## Optimizaciones al Diseño de Ingeniería de la Primera Línea del Metro de Quito

## CARACTERÍSTICAS GENERALES DE LA OPTIMIZACIÓN

## CONTRATO COMPLEMENTARIO N°1 GMQ

## ESTACIÓN 07 – SAN FRANCISCO

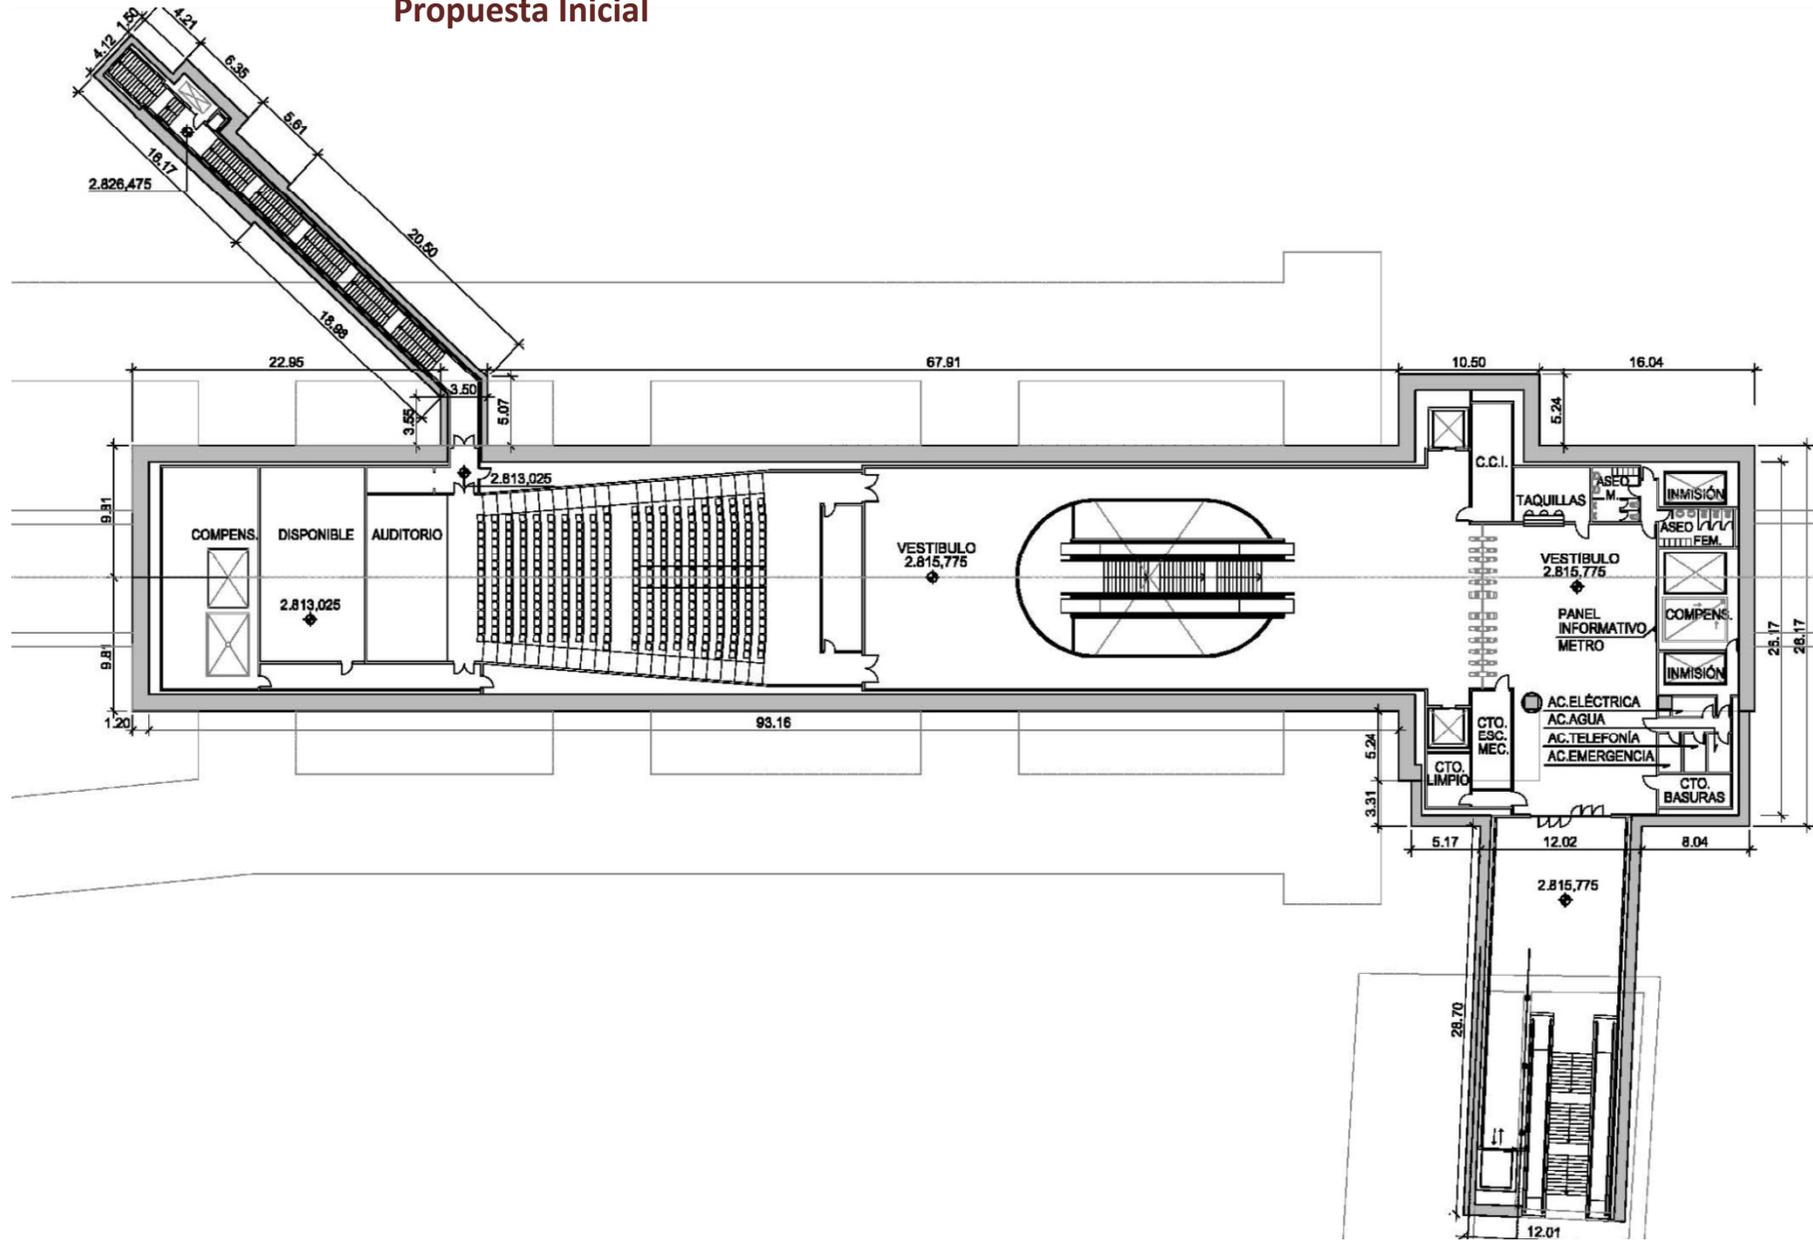
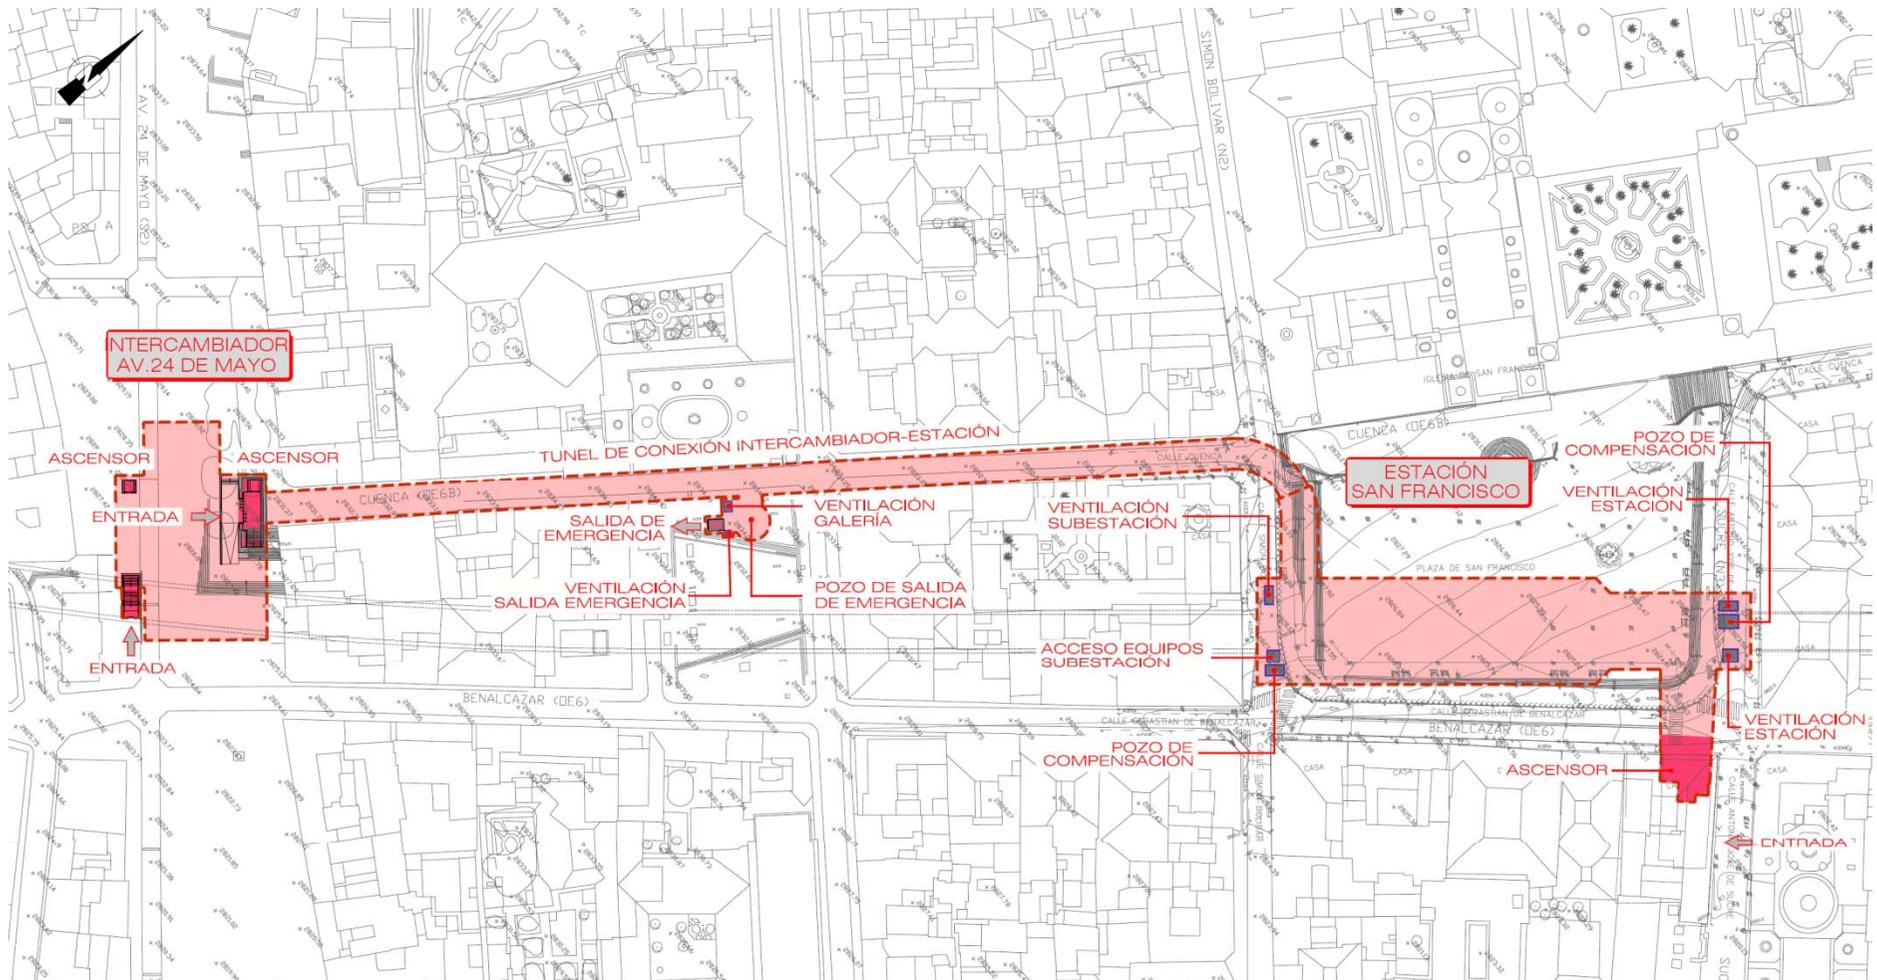
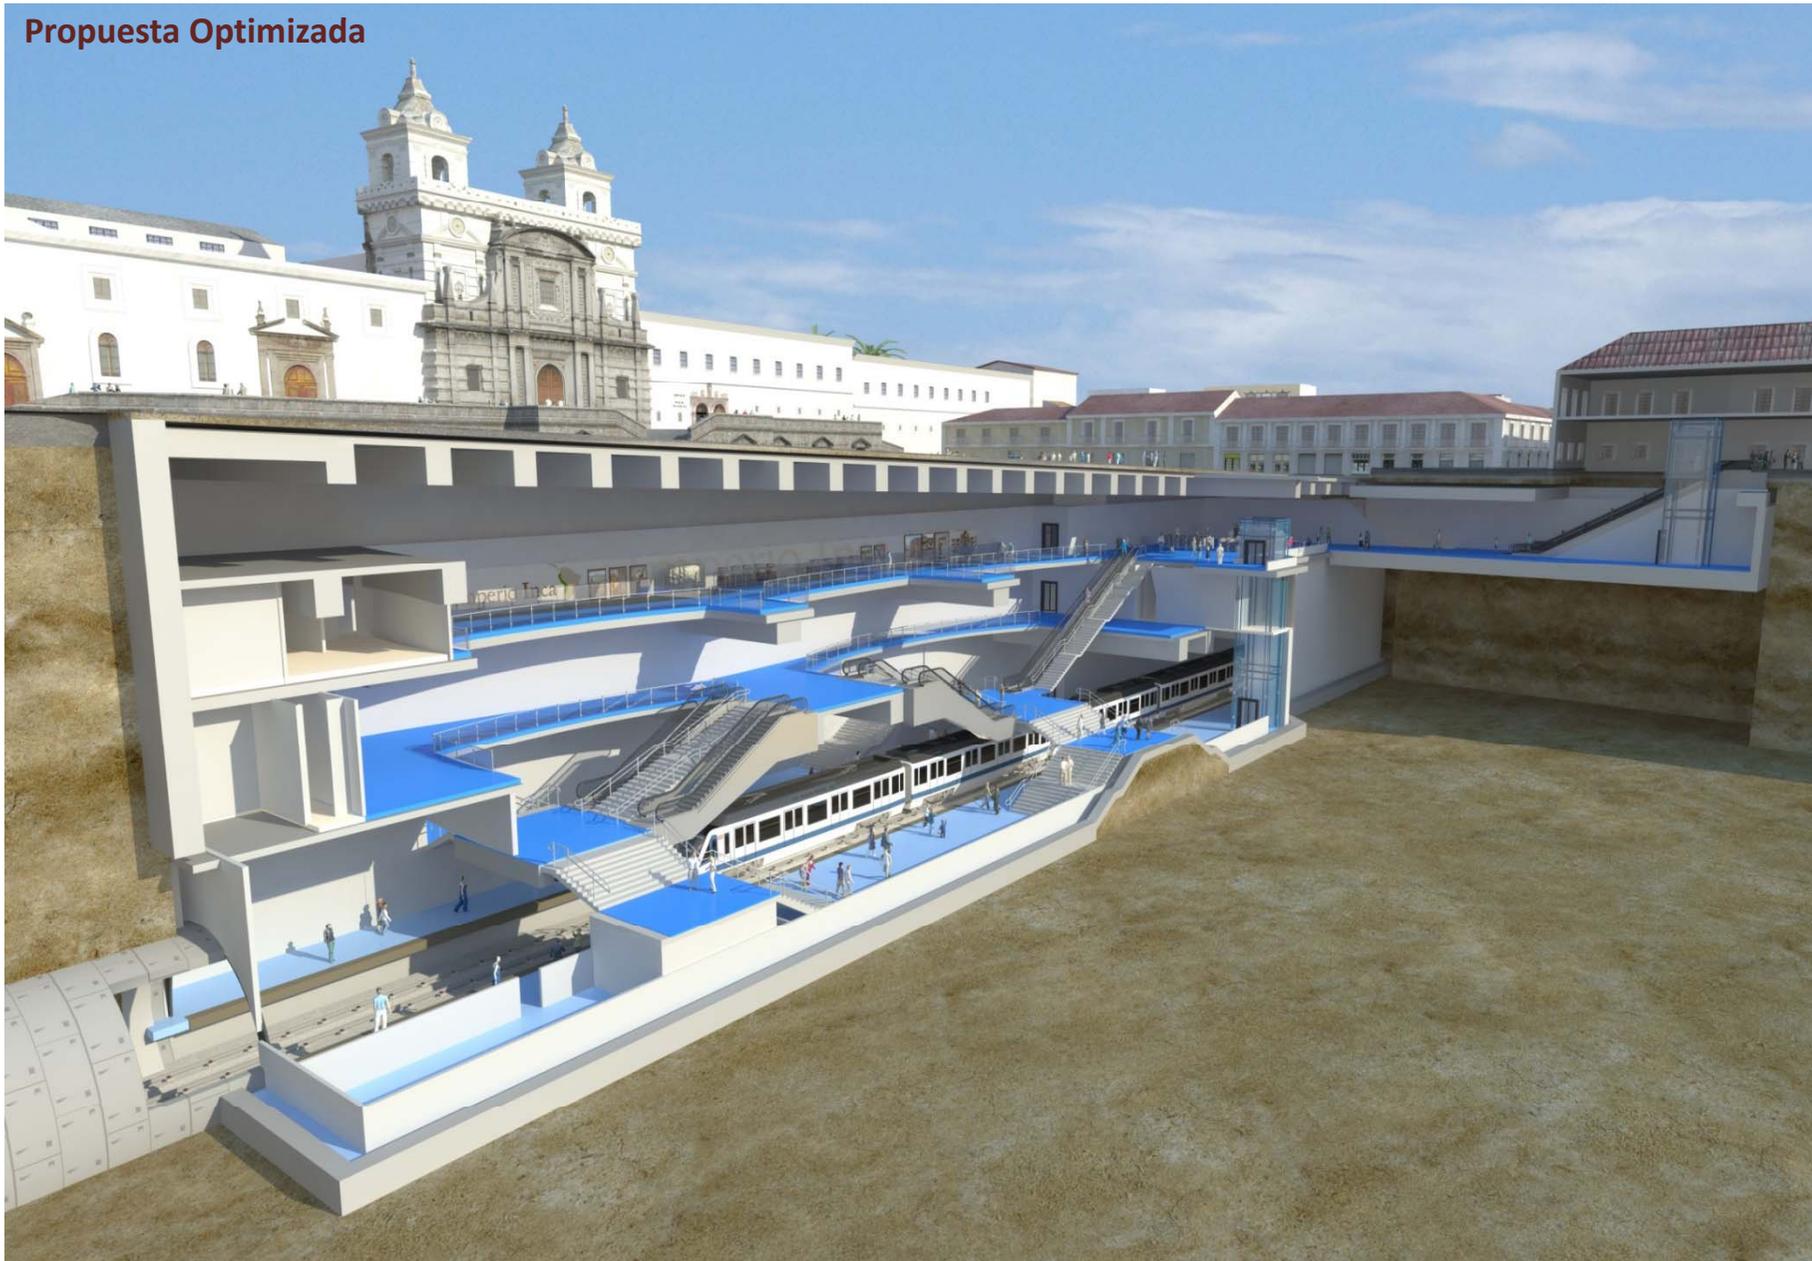
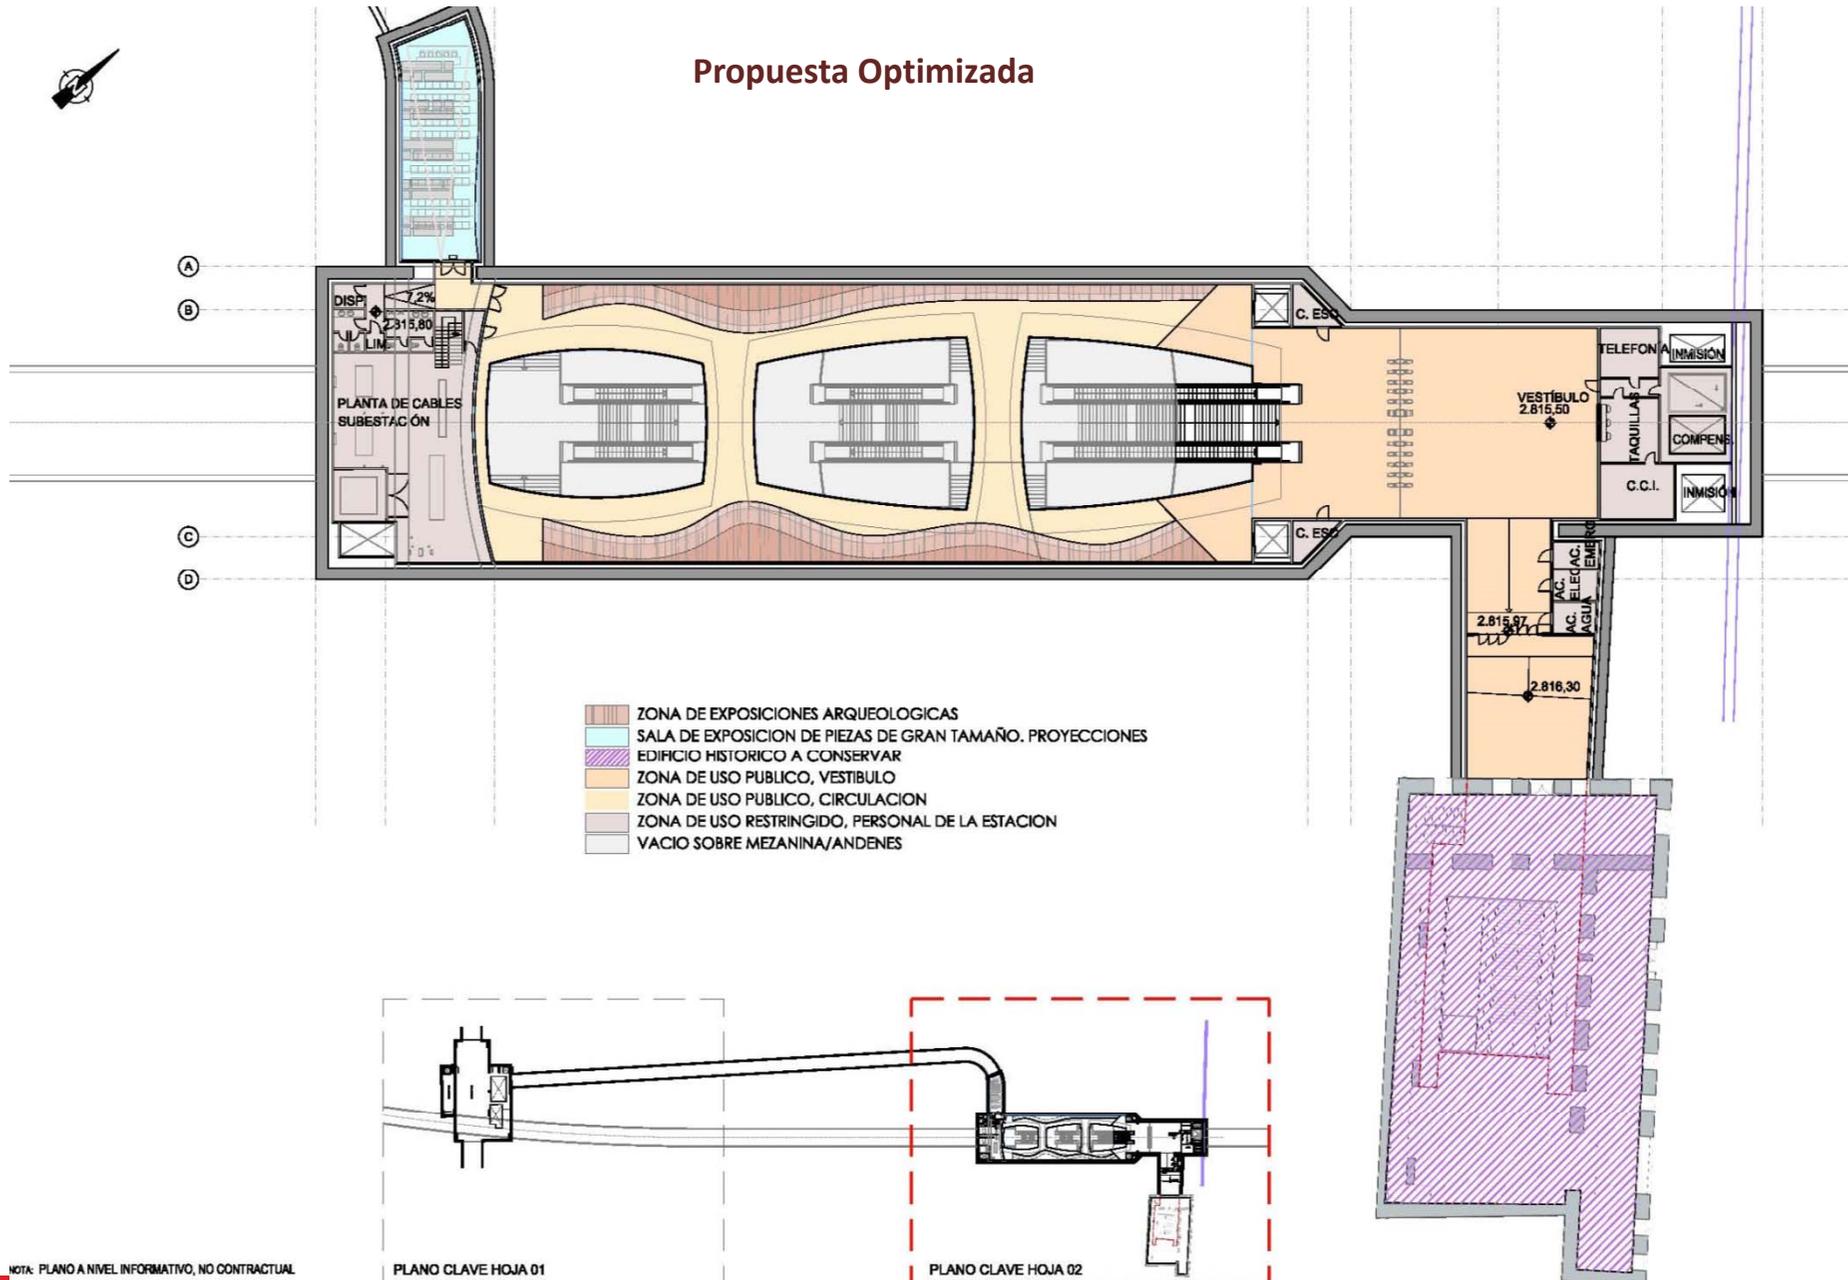
- 1) Aumenta el volumen de la estación (de 60.000 a 72.000 m<sup>3</sup>) pero se hace todo con pilotes.
- 2) Se eliminan los cañones y galerías.
- 3) Se elimina el acceso de Santa Clara y los túneles de conexión con la estación (30.000 m<sup>3</sup> de excavación y 4 escaleras mecánicas).

- ✓ Se facilita la construcción al evitar las galerías laterales de la estación, y además se puede hacer casi toda la estación desde fuera de la plaza.
- ✓ Se elimina el acceso de Santa Clara (requerimiento UNESCO).
- ✓ Conexión directa entre la estación y el intercambiador de 24 de Mayo.
- ✓ Se sustituye el teatro por una sala de exposiciones (protección civil más favorable).
